From: 5.1, 2, e 5.1, 2, e 5.1, 2, e @amsterdam.nl>
Subject: **RE: Aanvullend onderzoek padelbanen geluid Tennispark**
To: 5.1, 2, e 5.1, 2, e <5.1, 2, e @amsterdam.nl>
Cc: 5.1, 2, e 5.1, 2, e 5.1, 2, e @amsterdam.nl>
Date: February 23, 2023 at 5:01:50 PM CET

Onderwerp: Padelbanen geluid

Figuur 5.3: Locaties van benodigde dove gevels vanwege sportgeluid tennispark (rood gearceerd)

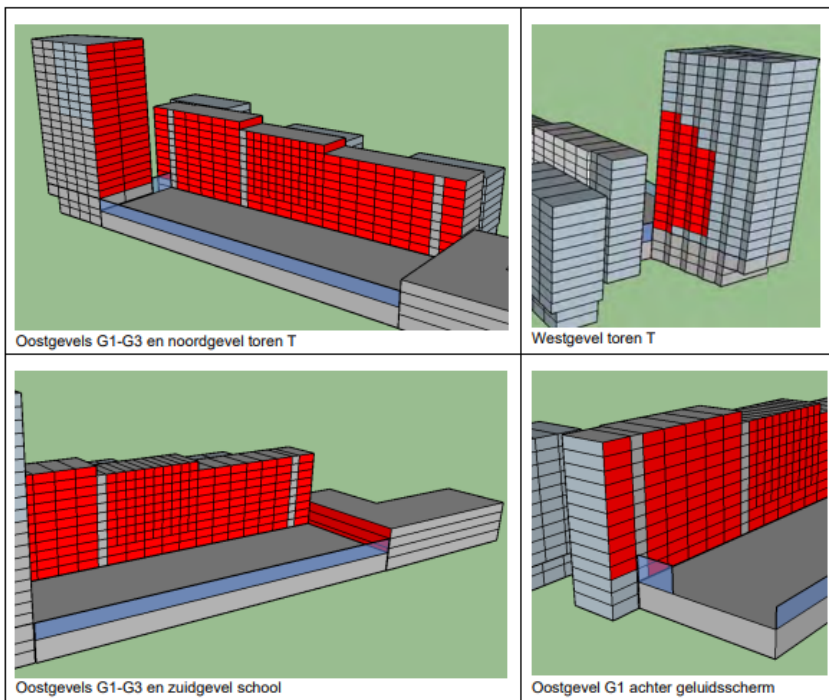
Ik zag dat bij de Westgevel van de Toren niet alle woningen een dove gevel krijgen.

Zou dat een probleem zijn als we uitgaan van padelbanen?

Uitgaande van enkel padelbanen (dus bijvoorbeeld 15-16 padelbanen, in plaats van 8 tennisbanen) gaat dat zeker een probleem geven bij meer gevels binnen het plan, in ieder geval bij de westgevel van de toren.

Maar: indien er slechts 2 padelbanen komen, en daarnaast 7 tennisbanen is de geluidtoename weer erg beperkt. En dan maakt het ook uit waar de padelbanen komen.

En wat is een realistisch aantal padelbanen buiten? Een locatie in het Kauwgomballengebied heeft er volgens mij 2 buiten en de andere banen allemaal binnen.
